Nous avons pu prendre connaissance du dossier d'enquête portant sur le Projet de modification du Plan local d'urbanisme et du Règlement local de publicité. Cette contribution porte sur le projet de PLU.

L'association Montgeron Environnement a pour objectif depuis 1987 de protéger l'environnement et la qualité du cadre de vie dans tous les quartiers de Montgeron. L'association est force de propositions auprès des pouvoirs publics, notamment en matière d'aménagement, d'urbanisme et de protection des espaces naturels.

- **2 Rue de Concy : ajouter 2 arbres remarquables**

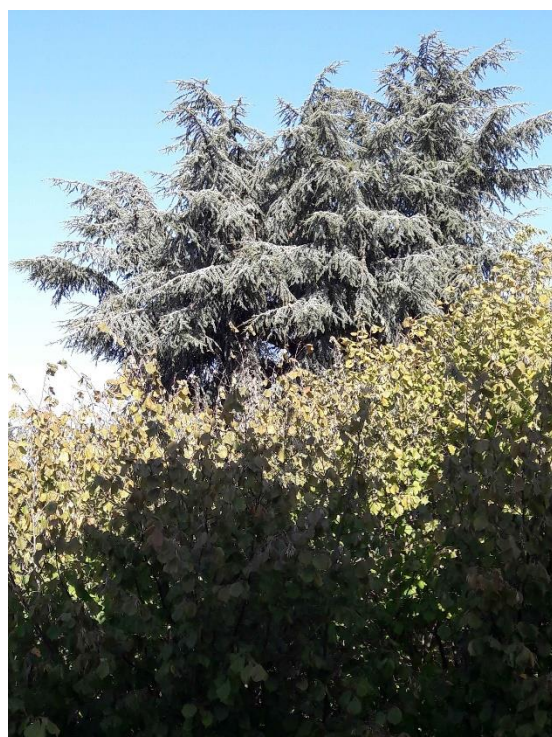
Un très beau cyprès et un épicéa de grande hauteur, en très bonne santé, les seuls du quartier méritent d'être préservés.

En effet, les arbres dans ce secteur régulièrement confronté aux inondations soit par débordement de l'Yerres, soit par remontée de la nappe phréatique, soit par ruissellement contribuent à freiner les inondations.
